V/Réf. : M59/2020 (corr. :S. MAZARAKY)  
N/Réf. : GM/BXL21772\_660\_Lemonnier\_115  
Annexe : 1 dossier

Objet : BRUXELLES. Boulevard Lemonnier 115. Mise en conformité des transformations d'un immeuble de rapport, aménagement d'un logement supplémentaire, installation de panneaux solaires, réaménagement du rez-de-chaussée commercial, rehausse de la façade donnant sur la rue de la Caserne. Demande de permis d'urbanisme.

**Avis de la CRMS**

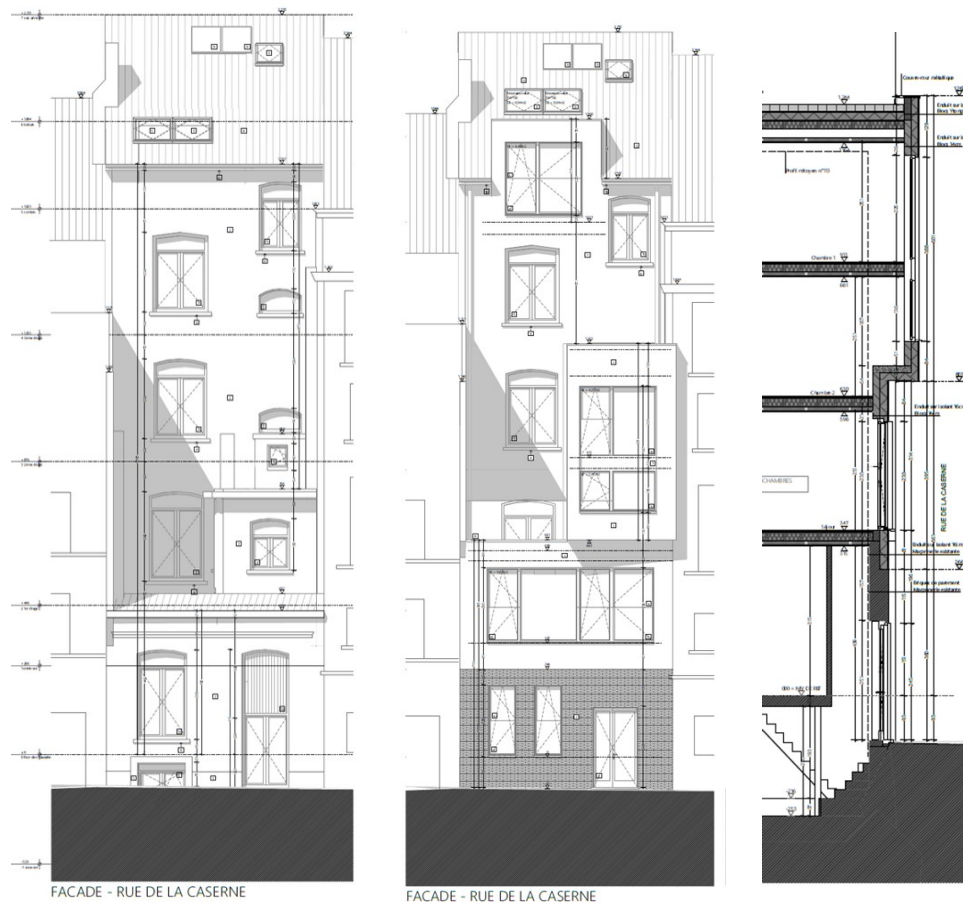
En ce qui concerne l'extension de l'annexe arrière donnant dans la rue de la Caserne, la Commission ne s'oppose pas au principe de cette transformation. En effet, le 'creux' existant à ce niveau dans la rue de la Caserne s'accommode d'un remplissage malgré l'étroitesse de la rue ; quasi-tous les annexes dans cette rue ont déjà été surhaussées. ***Cependant, il n'y a pas lieu d'accentuer l'effet 'canyon' de la rue par la réalisation de saillie dans les surhausses. La CRMS demande donc de respecter l'alignement de la rue sur toute la hauteur de l'annexe. Elle préconise par ailleurs d'évaluer l'impact du surhaussement sur l'éclairage et l'habitabilité des logements de la maison avant, et notamment de celui du 1<sup>e</sup> étage.***

Enfin, la CRMS demande ***d'améliorer la composition architecturale de la façade de la nouvelle annexe arrière, notamment au rez-de-chaussée où le rythme des baies devrait être plus équilibré et plus homogène. La totalité de cette façade devrait être revêtue d'un enduit clair, en phase avec le caractère néoclassique de la rue.***
